Informativo Técnico

05/2020

C 32 1420/1 agora é C 32 1420/2

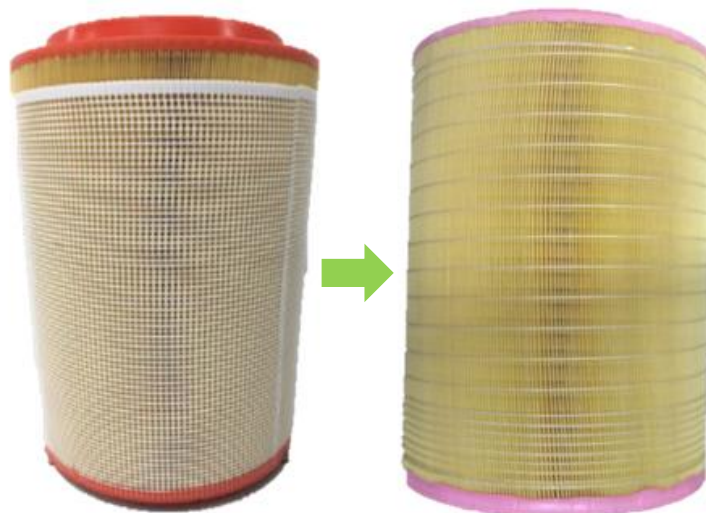
Informamos sobre a alteração no item MANN-FILTER **C 32 1420/1**, que recebe a aplicação de **GlueString** (imagem à direita) em sua nova versão, uma Patente MANN+HUMMEL.

A modificação reduz significativamente a resistência do fluxo de ar, e por sua vez, diminui a perda de pressão, que otimiza o desempenho de filtração e contribui para a economia de combustível. Suas aplicações permanecem inalteradas.

Atual
C 32 1420/1
SAP: 1060985S50

Novo
C 32 1420/2
SAP: 1425400S50
